From: "5.1,2,e"
Sent: *Tue, 30 Aug 2022 10:11:46 +0200*
To: "5.1,2,e" <5.1,2,e@amsterdam.nl>
Subject: *FW: Concept wijzigingsplan Zuideinde 366*

Hierbij ontvang je het eerste concept van het wijzigingsplan Zuideinde 366. Het plan voorziet in de sloop en de bouw van tien woningen.
Vragen en opmerkingen zijn welkom. Mocht je geen opmerkingen hebben hoor ik het ook graag.
Uiterlijk 2 september ontvang ik graag je reactie.

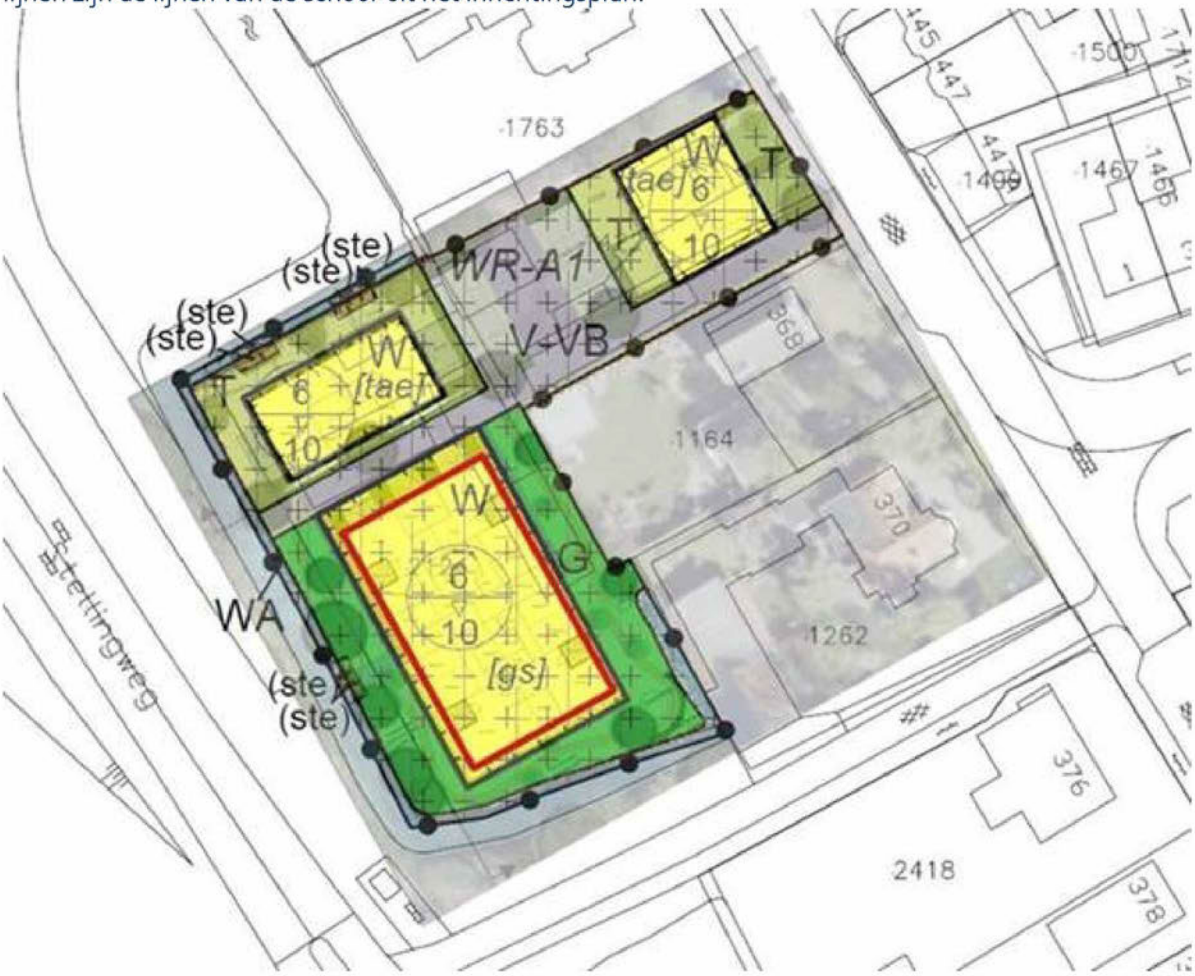
@5.1.2,e misschien is het al wel handig om te vermelden, zodat men alvast de opdracht uit kan zetten, er is namelijk tijdsdruk: het BP komt niet overeen met het groenplan. De woonbestemming is veel groter. Hier gaan we uiteraard niet mee akkoord. Een harde voorwaarde is dat de woonbestemming conform het groenplan wordt ingetekend. Zie hieronder.

Wederom sluit het BP in dit plan niet aan op het eerdere getoonde inrichtingsplan. De schuur is nogal gemaximaliseerd. De rode lijnen zijn de lijnen van de schuur uit het inrichtingsplan:
